# VKM 60014

Technická informace - Březen 2010

Chevrolet Aveo, Kalos, Lacetti, Nubira, Optra

Technická informace: VKM 60014

## Chevrolet 96349976 (starý design)

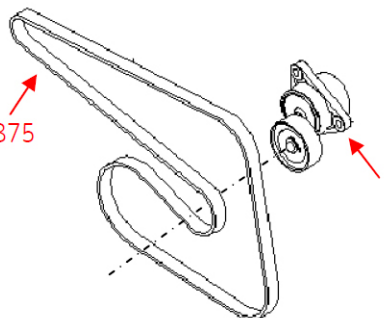
OE napínák Chevrolet číslo 96349976 byl zrušen a nahrazen číslem 96966707. Tento nový typ je nabízen v SKF sadě VKM 60014.

Kovová kladka

Plastová kladka

Plastová i kovová verze kladky Chevrolet 96349976 může být nahrazena novou verzí kladky SKF VKM 60014. Tento napínák by měl být použit spolu s řemenem SKF VKMV 6PK1875 (Chevrolet číslo 96183108 a 96990678), abyste provedli přesnou a profesionální opravu.
